## Memo

Datum: 25 juni 2021

Onderwerp: Aankondiging voorgenomen aanpassing dijkontwerp thv de woningbouwlocaties  
Molenblok te Varik en Slingerbos te Ophemert

Figuur; links grondoplossing (opgenomen in vastgesteld Projectplan Waterwet, april 2021) en rechts constructie (beoogd alternatief, juni 2021)

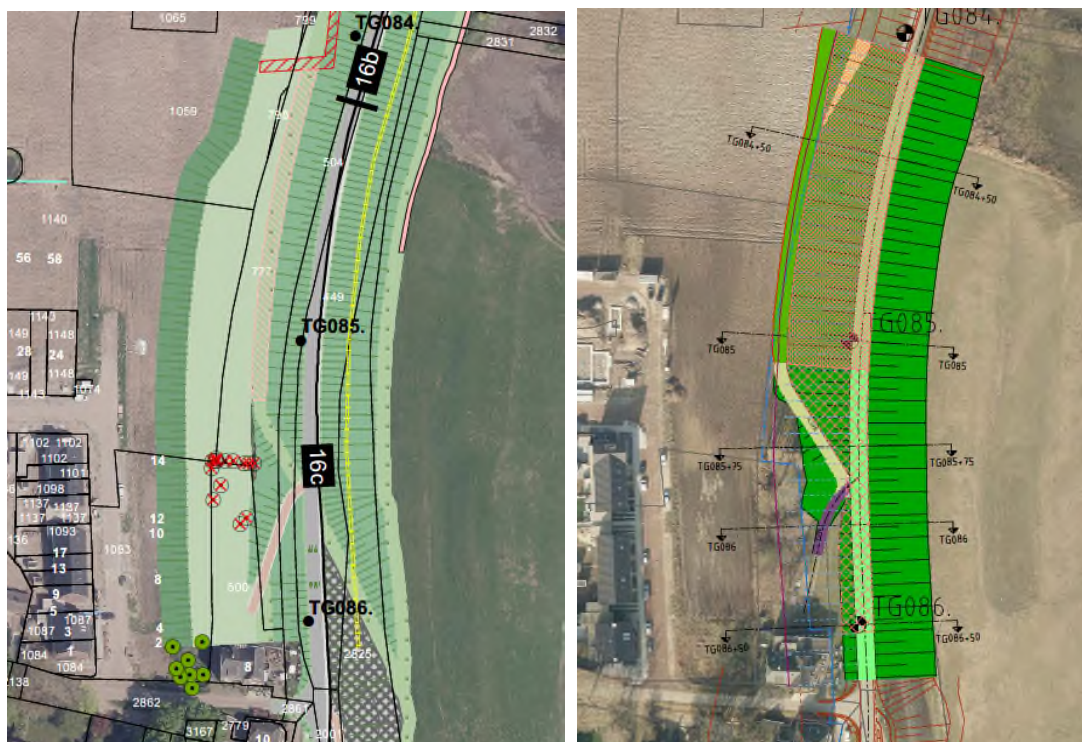
Voor Molenblok betekent dit dat de grondoplossing zoals deze is vastgesteld in het projectplan Waterwet voor de locatie Molenblok over een lengte van ongeveer 150 meter moet worden gewijzigd in een constructieve oplossing. De wijziging geldt ook voor de constructiezones in de omgevingsvergunning. Het projectplan Waterwet en de omgevingsvergunning behoeven dus aanpassing. De voorgestelde oplossing voor Molenblok heeft geen gevolgen voor het bestemmingsplan dijkversterking TiWa omdat er sprake is van een dubbelbestemming 'waterkering – waterstaat' waarbinnen de constructie mogelijk is.

De wijziging van het projectplan en omgevingsvergunning heeft alleen betrekking op de locatie Molenblok, zie onderstaande figuur.

Het alternatieve ontwerp van de constructie (Molenblok) vraagt om een aanpassing van het projectplan en de omgevingsvergunning. Nogmaals, het bestemmingsplan Dijkversterking TiWa heeft géén aanpassing om deze wijziging mogelijk te maken. Deze aanpassing sluit aan op de lopende procedure via toepassing van art. 6.19 van de Awb. Hierdoor is de aanpassing na de uitspraak van de Raad van State in de beroepsprocedure meteen onderdeel van het definitieve projectplan.
